RELATÓRIO DE INSPEÇÃO SISTEMAS DE COMBATE A INCÊNDIO

Este relatório tem por finalidade apresentar os resultados da inspeção e testes nos sistemas de incêndio, realizados no C.M CHACARA DAS GARÇAS – Santana de Parnaíba/SP, baseado em projeto técnico com a finalidade de obtenção de AVCB.

Este relatório tem por finalidade apresentar os resultados da inspeção e testes nos sistemas de incêndio, realizados no C.M CRISTAL PARK – Santana de Parnaíba/SP, baseado em projeto técnico com a finalidade de obtenção de AVCB.

(2.2)

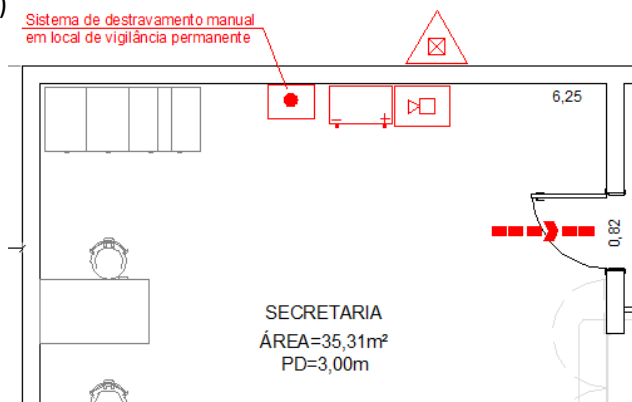
Deverá ser feita a substituição do esguicho regulável, mangueira de incêndio de 30m 2 ½ , união tipo storz e adaptador.

Totalizando 5 unidades de cada.

(3.2)

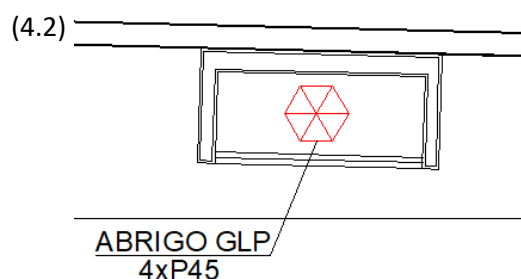
Deverá ser feita a substituição de 5 sirenes, 5 acionadores manuais de alarme e 5 acionadores liga-desliga para a bomba de incêndio.

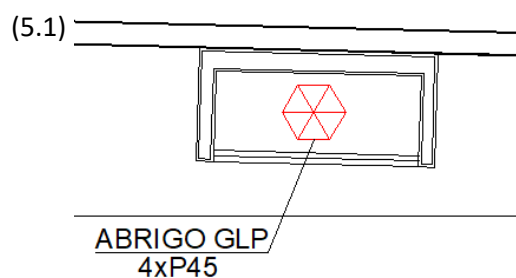
Deverá ser refeita a pintura demarcatória para identificar itens fixos de combate a incêndio, conforme a IT 20/2019 do Corpo de Bombeiros.

Totalizando 12 metros.

5- EXTINTORES DE INCÊNDIO

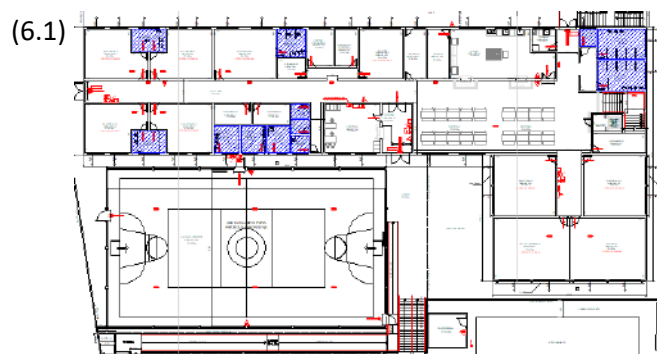
Deverá efetuar a instalação de 1 abrigo de proteção contra intempéries, 1 suportes de parede e 1 extintores de pó químico.

(4)

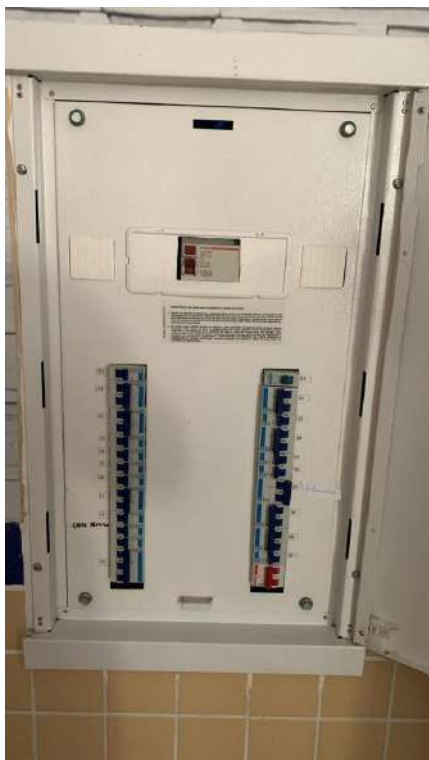
Pátio Principal: Deverá ser colocado outra mangueira de 15m ou uma de 30m dentro do Abrigo do hidrante, conforme IT 22/2019 do Corpo de Bombeiros.

(8.2)

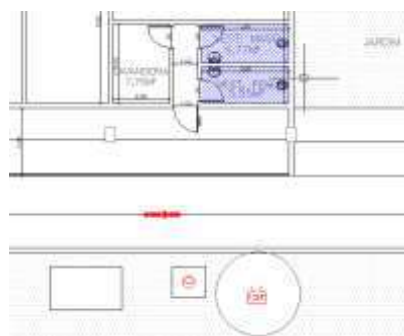
Deverá ser feita a retira do P13 existente e interligado o sistema de gás da copa ao abrigo de gás existente - considerando toda a infraestrutura, como 0,38m³ de demolição manual de concreto, 3,83m² de abertura de caixa, 133,88m³ de reaterro, 0,38m³ de argamassa, 15,75m de tubo de aço, 12,75m de envelope de concreto e 4 fita rolo de fita anticorrosiva.

(10.2)

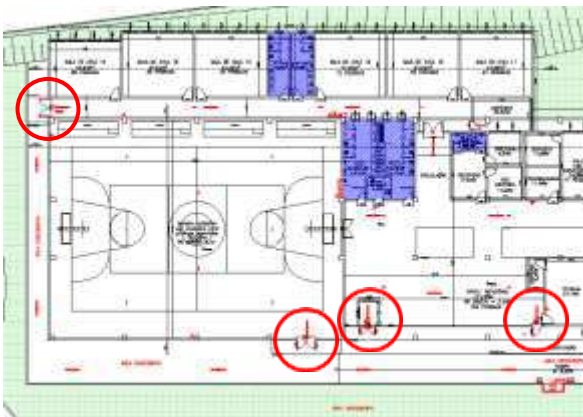
Deverá ser feita a instalação de corrimão intermediário na escada.

Totalizando 21m.

(2.2)

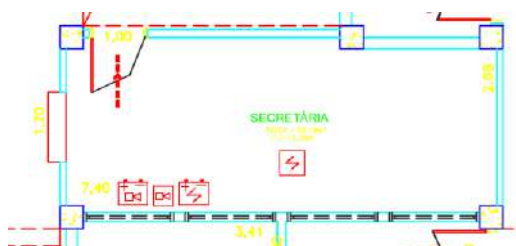
O Registro de recalque deverá ser substituído.

Totalizando 1 registro de recalque.

(4.2)

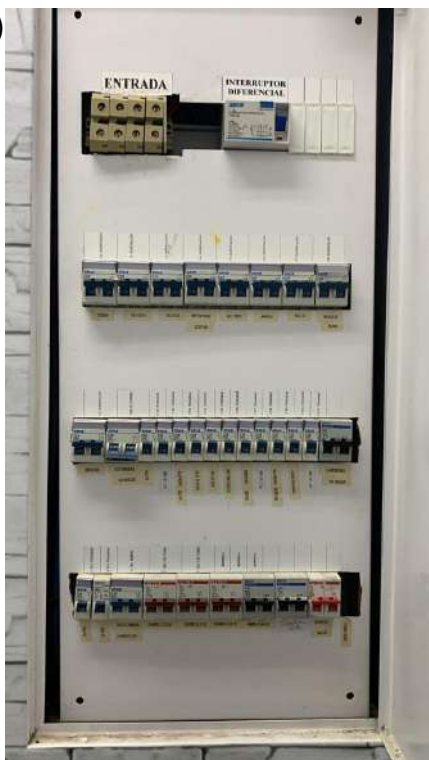
Deverá ser instalada a sinalização dos quadros elétricos conforme a norma no que tange a informações, modelo fotoluminescente, com indicação de nome/CNPJ do fabricante, tempo de atenuação e intensidade luminosa, conforme modelo A5 - IT 20/2019.

(4.4)

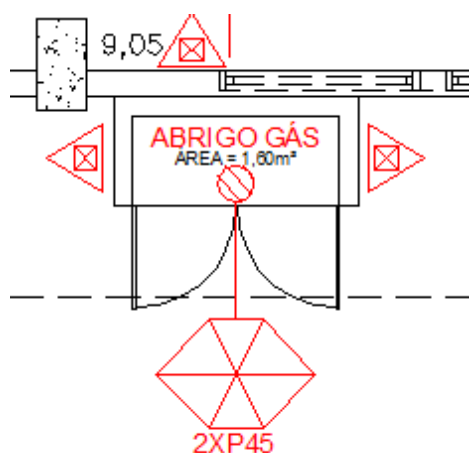
Deverá ser feita a correção do funcionamento do circuito da iluminação de emergência.

Deverá ter circuito independente.

(6.1)

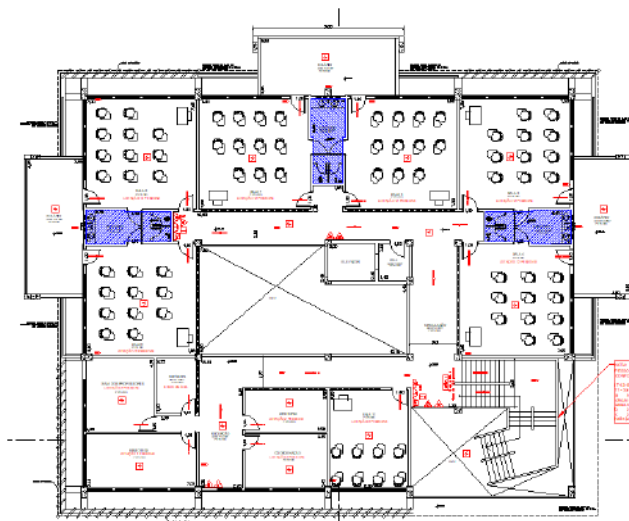
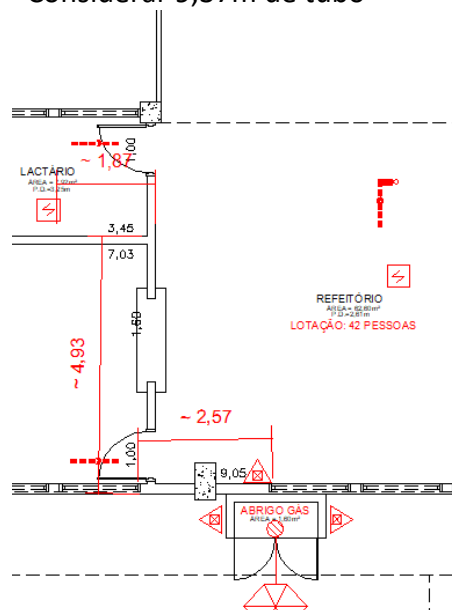
Deverá ser instalada as luzes de emergência conforme projeto aprovado.

Totalizando 28 unidades.

Considerar 28 unidades de plugues.

Considerar Infraestrutura para instalação de iluminação de emergência.

Totalizando 241,56m de eletroduto e 483,12m de cabo.

(7.2)

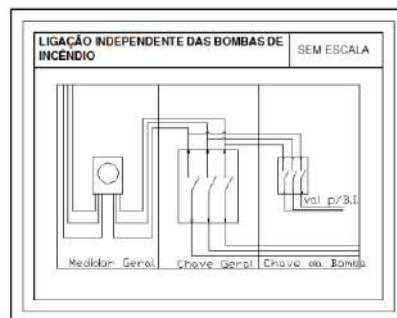
Cozinha: deverá ser realizada o teste de estanqueidade e troca do Kit Gás, mangueira, registros e realizar a pintura da tubulação em amarelo conforme norma.

Totalizando 1 unidade.

Considerar 1m2 para pintura de tubulação.
